**Hochwasserschutzkonzept Steinbach – Gewässerausbau Abschnitt 1;
Antrag des Zweckverbandes Hochwasserschutz Raum Baden-Baden/Bühl auf
Erteilung eines Planfeststellungsbeschlusses
Erörterungstermin am 15.02.2017**

Erörterungstermin im wasserrechtlichen Planfeststellungsverfahren für das Hochwasserschutzkonzept Steinbach – Gewässerausbau Abschnitt 1 am 14.02.2017;

**Hochwasserschutzkonzept Steinbach
Gewässerausbau Abschnitt 1 im Bereich Sportschule Steinbach
Erörterungstermin am 15.02.2017**

REGELQUERSCHNITT
VARIANTE 4
U-Profil Fertigteile
von km 3+421.57 bis km 3+762.67

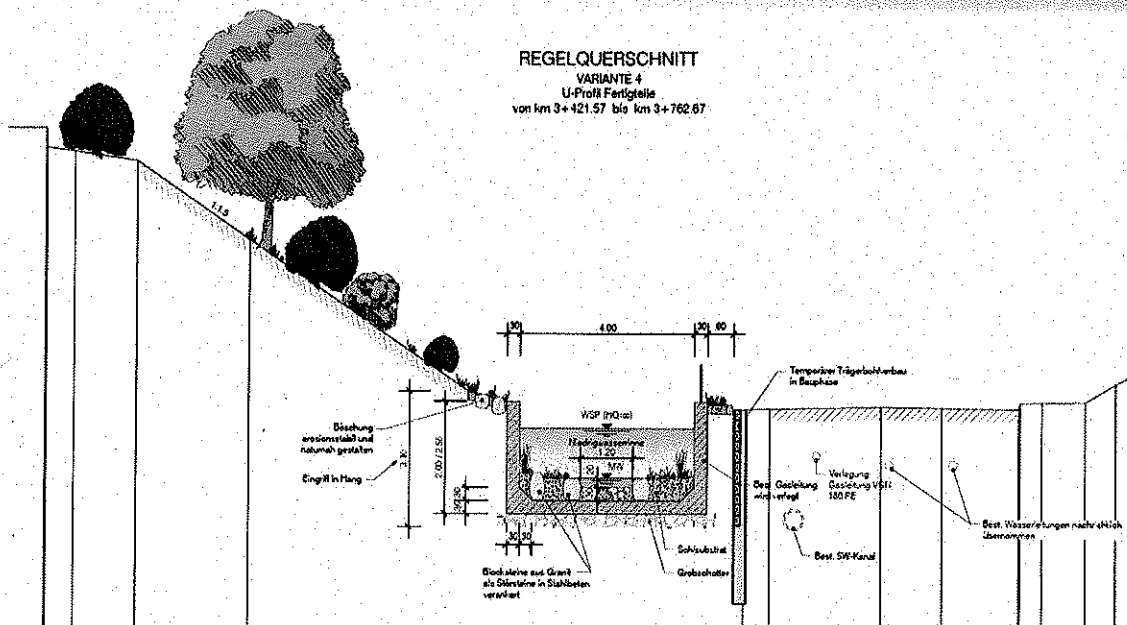
- Die geplante Variante mit Beton-U-Profil in Fertigbauweise ist nicht mehr zeitgemäß
- Hinterbetonierte Natursteinmauer könnte eine Alternative sein
- Die Lösung als offene Blocksatzbauweise mit Fugenbewuchs und wo erforderlich hinterbetoniert, wurde nicht geprüft. Naturnaher Ausbau im betroffenen Bereich wurde offensichtlich wegen den Kosten verworfen

- Die Kanalisierung des Steinbaches mit großen Beton-U-Profilen verschandelt das Ortsbild; genauso der Steg in „Leichtbauweise“ als Alu-Profil
- Alternativer Ausbauvorschlag: Natursteinverblendung an der nördlichen Ufermauer, Flussbausteine und gespaltene Blöcke mit Aufkantungen als Sohlbefestigung und Blocksatzbauweise mit Zwischenberme an der südlichen Ufermauer

- Vollsperrung der Landesstraße für den gesamten Verkehr der umgeleitet werden muss, wird kritisch gesehen
- Vorschlag: bei Verzicht auf U-Profile und Berücksichtigung der von Herrn Stadt- und Ortschaftsrat Seifermann vorgeschlagenen Variante wäre halbseitige Sperrung der Landesstraße mit Ampelsteuerung möglich

Herr Teichmann übergibt das Wort an Herrn Stadt- und Ortschaftsrat Seifermann. Herr Stadt- und Ortschaftsrat Seifermann verweist zunächst auf Schriftverkehr mit UM und RP und möchte zudem den Kostenvergleich erläutert haben. Herr Teichmann erläutert dazu, dass die doppelseitige Maßnahme eine Kompromisslösung im Hinblick auf den Hang und die angrenzende Sportschule darstellt. Die von Herrn Stadt- und Ortschaftsrat Seifermann vorgeschlagene Variante mit Bohrpfählen hätte eine Verdohlung des Steinbachs in der Bauphase erforderlich gemacht und wäre ein intensiverer Eingriff in das Gewässer gewesen.

Frau Walzok weist darauf hin, dass die Maßnahme mehrere Ziele (Hochwasserschutz garantieren und Hang sichern) hat. Zu der von Herrn Stadt- und Ortschaftsrat Seifermann kritisierten Vollsperrung der Yburgstraße erläutert Frau Walzok, dass eine halbseitige Sperrung nicht möglich ist und die Vollsperrung auf ein Mindestmaß beschränkt

wird. Die Aufstellung eines Bohrgerätes für die Einbringung der Bohrpfähle würde eine noch längere Sperrung (+ 5 Monate) mit sich bringen. Herr Dr. Orth ergänzt, dass das Bohrgerät zudem zu groß ist und eine Verrohrung des Steinbachs für dessen Aufstellung erforderlich wäre.

Herr Stadt- und Ortschaftsrat Seifermann erkundigt sich nach den Kosten für die Variante 2. Diese belaufen sich lt. Herr Krämer auf ca. 4,5 Mio. Euro. Herr Teichmann ergänzt, dass auch das RP die Variante 2 nicht für geeignet hält. Die Variante 4 ist für die vorhandenen Rahmenbedingungen unter allen Gesichtspunkten die beste Variante. Die anderen Varianten sind aus technischen und wirtschaftlichen Gesichtspunkten nicht möglich bzw. nicht umsetzbar.

Die von Herrn Stadt- und Ortschaftsrat Seifermann favorisierte Variante 2 wäre 1 Mio. teurer und die Bauzeit würde sich um 5 Monate verlängern.
